除染装置不具合箇所箇所の修理工事について

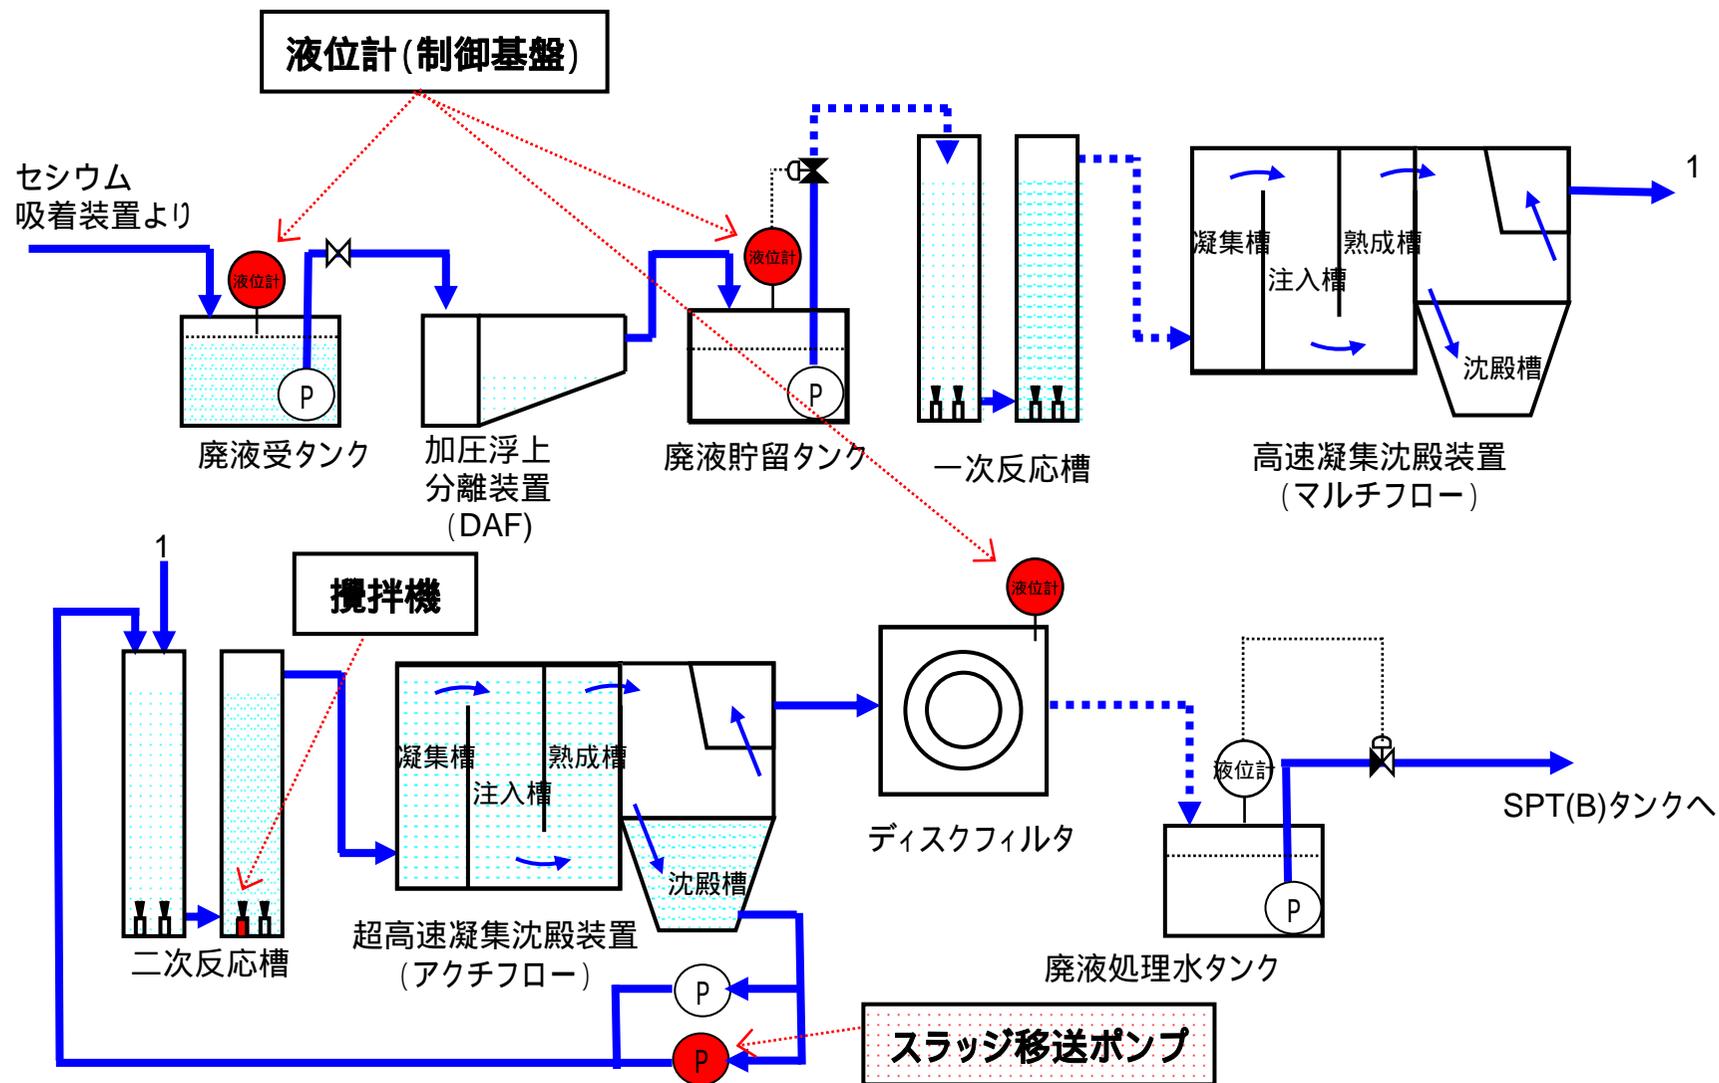
修理対象箇所を赤で示している
